**Avis sur le projet de renouvellement et extension d'une
carrière de roches calcaires à Champignol-lez-Mondeville (10)
porté par la société Béton de la Haute Seine (BHS)**

N° réception portail : 001932/ A P
n°MRAe 2025APGE42

Nom du pétitionnaire	Société Béton de la Haute Seine (BHS)
Commune	Champignol-lez-Mondeville
Département	Aube (10)
Objet de la demande	Renouvellement et extension d'une carrière de roches calcaires
Date de saisine de l'Autorité environnementale	12/03/2025

Figure 1: localisation des habitats au sein du périmètre en renouvellement et en extension

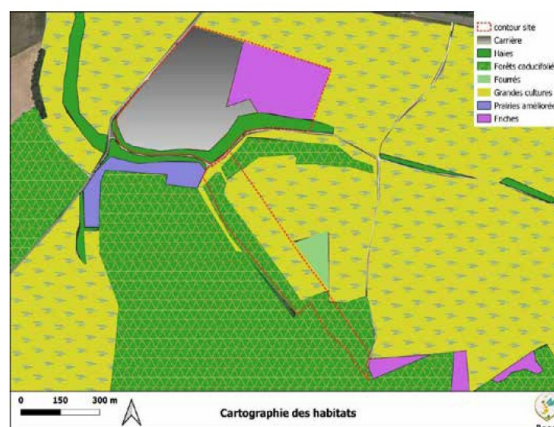
L'Ae s'est interrogée sur les usagers actuels de la parcelle et les incidences de la perte des fonctionnalités écosystémiques de la partie en cultures de la parcelle. Elle relève également que le pétitionnaire restreint la superficie considérée pour la mise en regard de son projet avec les dispositions relatives à la compensation agricole à la partie en cultures de luzerne, soit 4,7 ha sans justification de cette superficie. De plus, la comparaison entre illustrations cartographiques du dossier indique que la superficie affectée par l'exploitation n'est pas limitée à l'emprise actuellement en culture de luzerne mais inclut également une zone traversant le cordon boisé en limite nord ouest du site. Pour l'Ae, cet espace est à inclure dans les superficies retirées aux espaces naturels, agricoles et forestiers. Il en est de même pour la partie non exploitée à ce jour du périmètre actuel de la carrière.

Il apparaît dès lors une incertitude sur la consommation réelle d'espaces naturels, agricoles et forestiers et la perte des fonctionnalités environnementales de ces espaces : perte de potentiel de séquestration de carbone, perte en biodiversité (d'autant plus que la culture de luzerne est favorable à la biodiversité des insectes et par conséquent de toute la chaîne alimentaire), perte en valeur agronomique du sol...

L'Ae recommande au pétitionnaire de :

- **présenter une caractérisation précise des secteurs boisés et agricoles de la parcelle en extension de la carrière et de la partie non exploitée en carrière de la parcelle en renouvellement ;**
- **proposer des mesures ERC (« éviter, réduire, compenser ») et de pérenniser celles-ci par une obligation réelle environnementale (ORE) d'une durée minimale de l'exploitation complétée de la durée du suivi post-exploitation de la carrière.**
